DODATEK č. 2 ke SMLOUVĚ O DÍLO

č. VZ/8/2018

„Rekonstrukce bytového domu Dejvická 184/4“

Příloha č. 1 – Změnové listy č. 1, 2, 4, 5, 7, 9, 12, 13, 22, 23, 25, 34, 35, 36, 37, 40, 41, 42, 44 a 59

1 PP - BOURANI

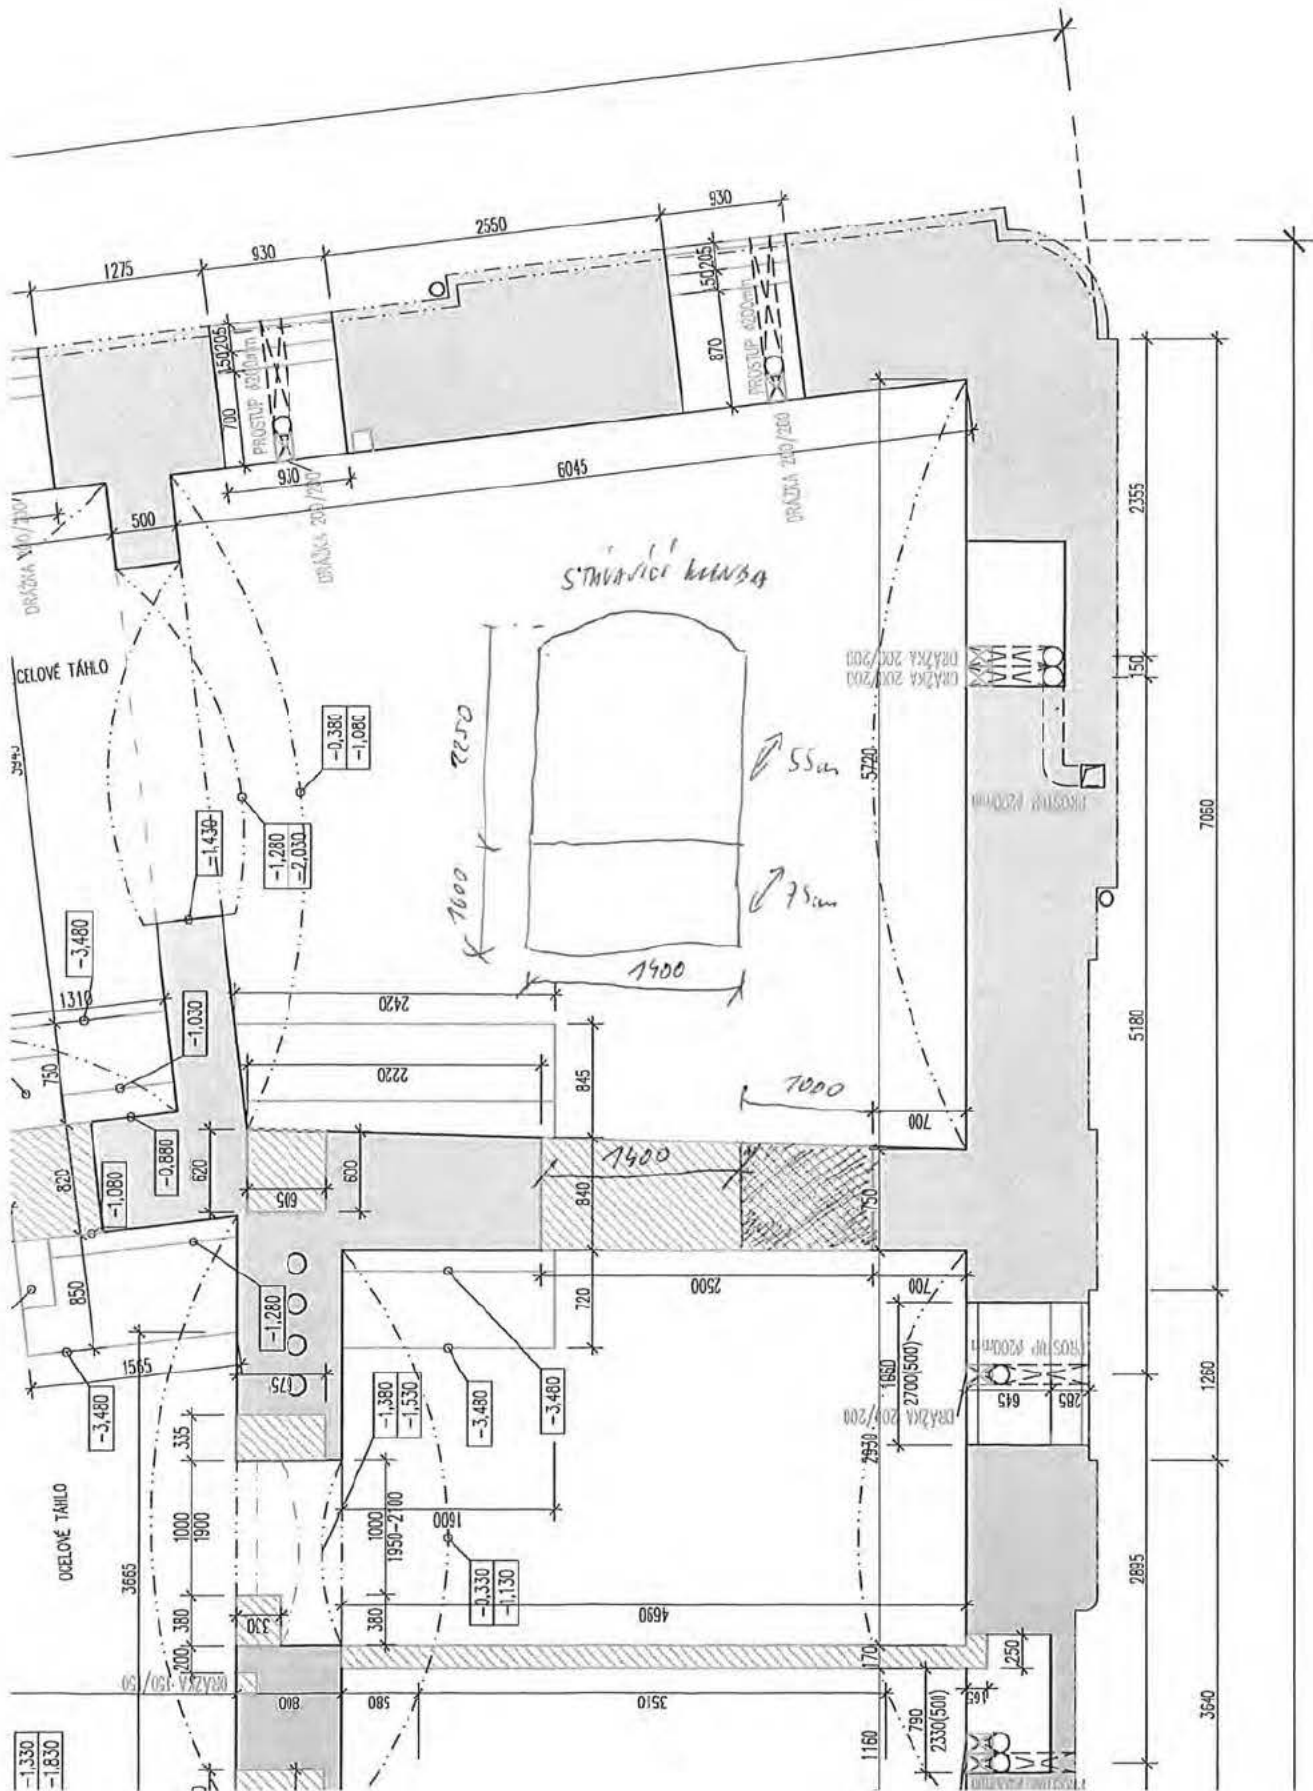
Stavba:	„Rekonstrukce bytového domu Dejvická 184/4“			
Předmět:	„Zmenšení otvoru mezi místnostmi v m.č.0.13“			
Vydal:	KONSIT a.s.			
Odesláno / předáno – komu				
Odesláno / předáno	poštou	faxem	osobně	Datum:
Přílohy / počet listů	Příloha č.1 – Výkaz položek (1 strana A4) Příloha č.2 – půdorys se zakreslením (2x A4) Příloha č.3 – fotodokumentace (1 x A4)
